Arkivsak-dok. PLAN-20/00035 (20/00523-40)
Saksbehandler Per Gunnar Løset

Detaljplan for Beiteråsen - avgrenset høring ny kryssløsning

Saksframlegg

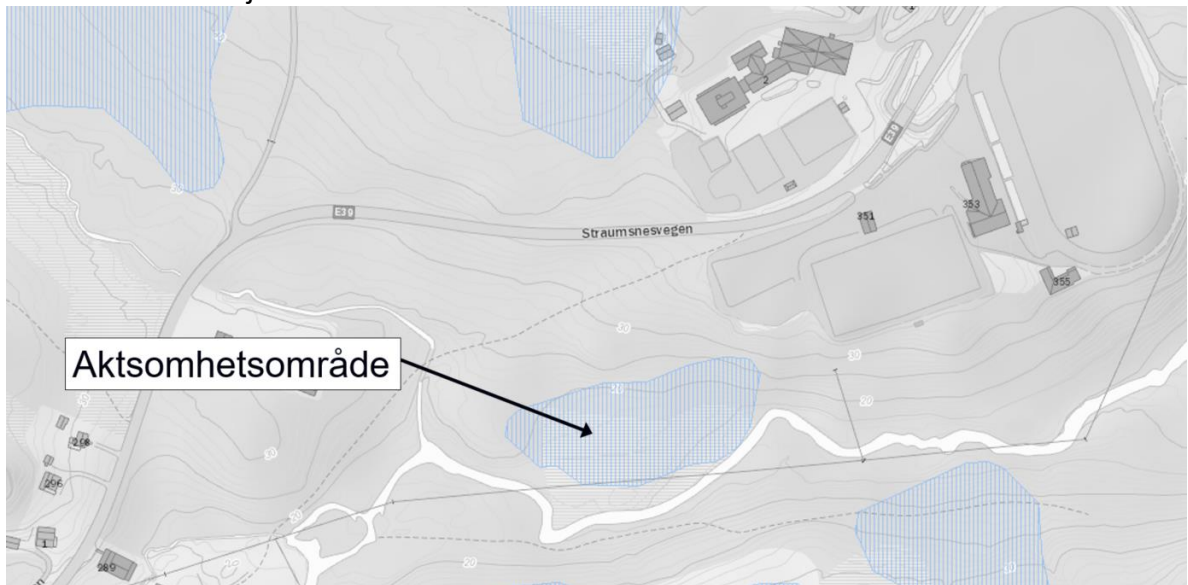
Det er gjennomført Geoteknisk vurdering (Norconsult 17.03.2021) i området for nytt kryss der det påvises kvikkleire i ett av de fem prøvepunktene. Videre undersøkelser må derfor gjennomføres, også for å sikre at stabiliteten til E39 ikke blir påvirket. Før reguleringsplanen endelig vedtas bør denne problematikken være avklart slik at krav til sikker byggegrunn i hht. kapittel 7 i byggteknisk forskrift (TEK17) er oppfylt, om nødvendig kreves stabiliserende tiltak. Siden det er gravd flere prøvehull med fast fjell i området antas det at kvikkleireforekomsten er lokal. I NVE sitt aktsomhetskart for kvikkleire er situasjonen vist slik:

Deler av området har grunnforhold med lommer av bløt leire, som er være krevende i forbindelse med utbygging – da i forhold til lokal stabilitet ved graving og fylling. Slike forhold kan ivaretas i byggesaken gjennom prosjektering av tiltak, som uansett skal tilfredsstille krav til sikkerhet i hht. TEK17.

Videre grunnundersøkelsene (boringer) gjennomføres likevel parallelt med behandlingen av reguleringsplanen for å sikre best mulig framdrift i prosjektet.

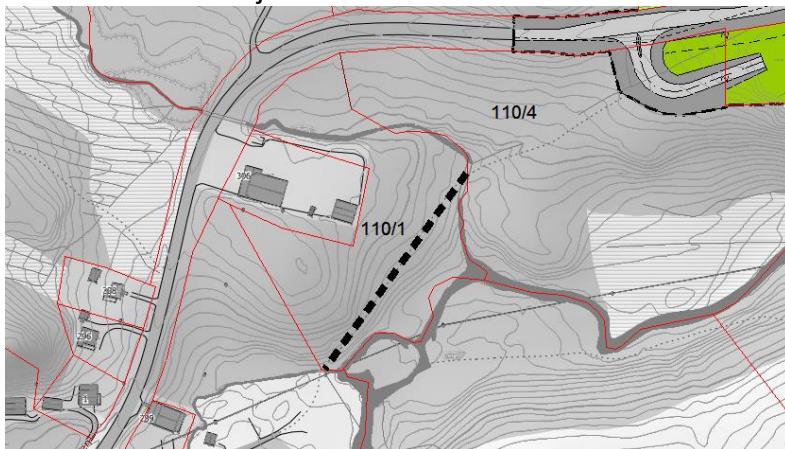
I forhold til tidligere høringsversjon er krysset etter dialog med statens vegvesen nå flyttet 31 m mot vest, passeringslomme er tatt med og planområdet er utvidet til å ta med frisktsoner, jf. kartutsnitt under. Nordplan AS har stått for prosjektering av kryss og passeringslomme. Vedlagt er tekniske tegninger av krysset som også viser tilstrekkelig stoppsikt på E39. Om nødvendig kan det utføres siktutbedrende tiltak forbi skolelassen innenfor regulert *Annen veggrunn* (o_ATV).
